改善箇所説明図

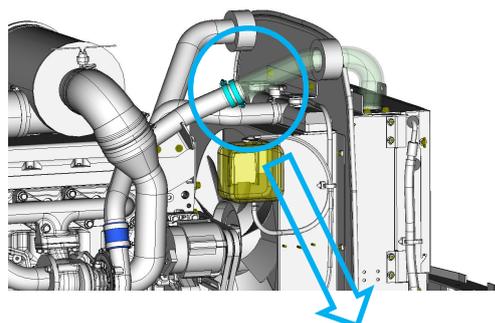
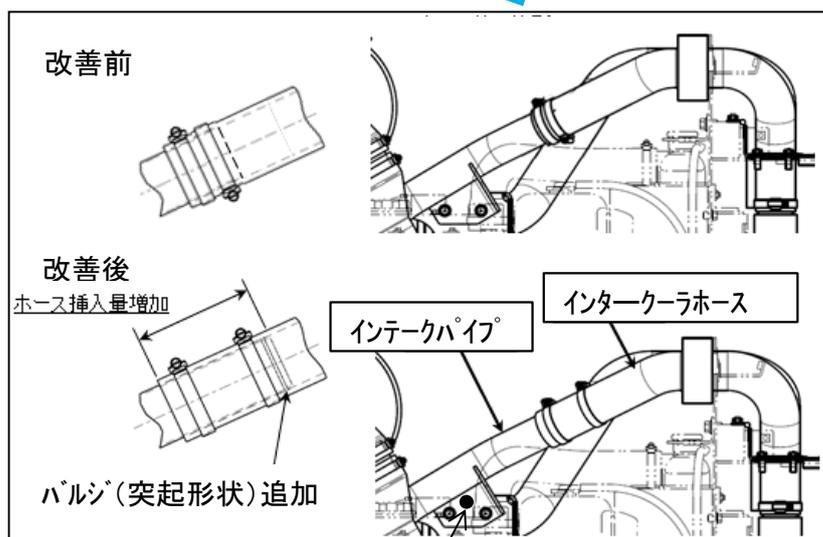
不具合発生箇所

過給器付原動機の吸入空気冷却装置（インタークーラー）の配管において、インタークーラーホースとインテークパイプの締結力が不十分なものがある。そのため、吸入空気圧に耐えられなくなり、インタークーラーホースがインテークパイプから抜け、黒煙排出量が技術基準値を超えるおそれがある。

改善措置の内容

全車両、インタークーラーホースとインテークパイプを対策品に交換する。

識別用
インテークパイプの取り付け座面に白色のマーキングを行う
